СОВЕТ ДЕПУТАТОВ
муниципального округа
ГАГАРИНСКИЙ

РЕШЕНИЕ

19.04.2019 № 45/5

**Об отклонении проекта планировки
территории линейного объекта –
продление новой линии Московского метрополитена
от станции «Улица Новаторов»
до станции «Севастопольский проспект»**

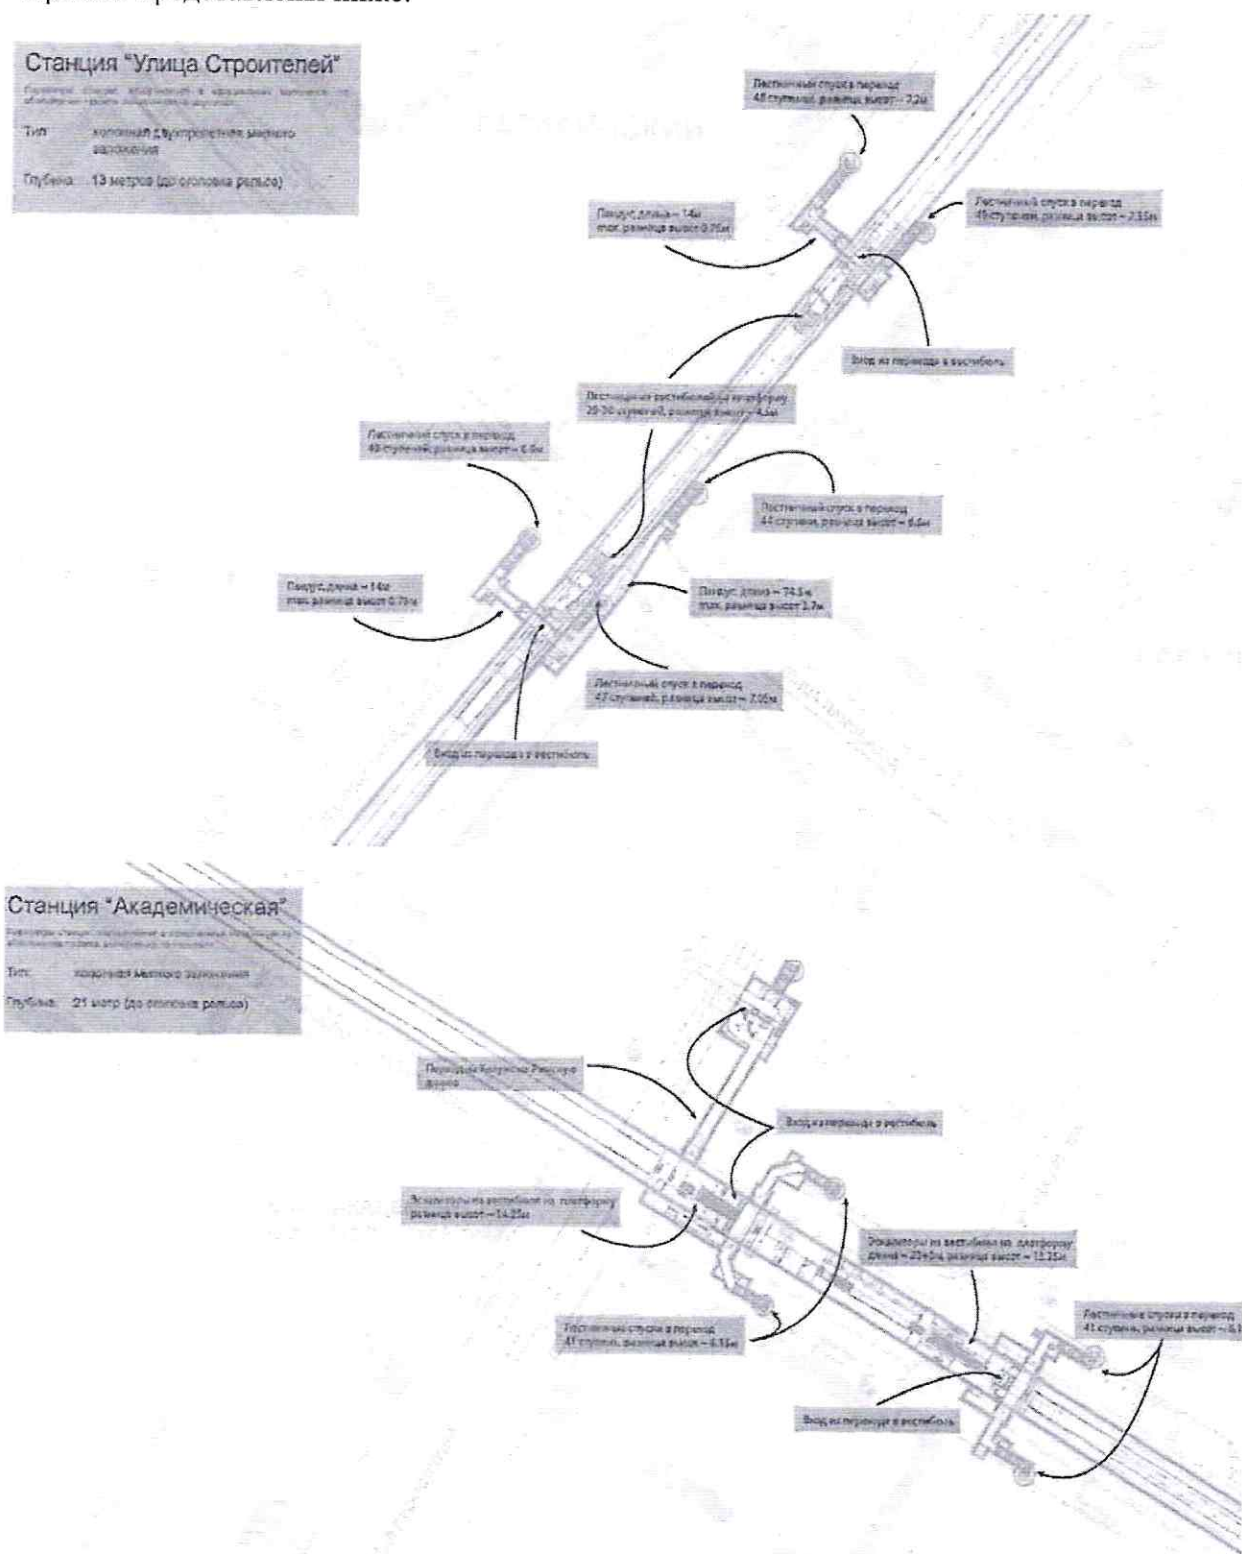
Несмотря на то, что данные о глубине всей линии в Проекте отсутствуют, из представленных чертежей станций «Ул. Строителей» и «Академическая» можно сделать выводы о глубине их расположения. Так, под жирными линиями планов, размещенных на официальном сайте Префектуры ЮЗАО г. Москвы в рамках оповещения о проведении

публичных слушаний, находятся детально проработанные чертежи, обладающие признаками выполнения по стадии «П». В обоих чертежах детализовка доходит до изображений поручней лестниц и эскалаторов, металлодетекторов и даже мебели в кассовых помещениях. Очевидно, указанные чертежи выполнены не схематично, а представляют точное реалистичное изображение.

Протяженность изображенных в чертежах лестниц и эскалаторов определяет разности высот, так как подъемы ступеней и уклоны нормируются. Таким образом, из представленных графических материалов (чертежей) можно сделать следующий вывод о максимальной глубине заложения указанных станций (до оголовка рельса): станция «Ул. Строителей» — 13 метров; станция «Академическая» — 21 метр.

Таким образом, данные второго раздела Проекта — Положения о размещении линейных объектов - противоречат представленным в рамках публичных слушаний графическим материалам, что вводит в заблуждение всех участников публичных слушаний по вопросу планируемой глубины заложения линии.
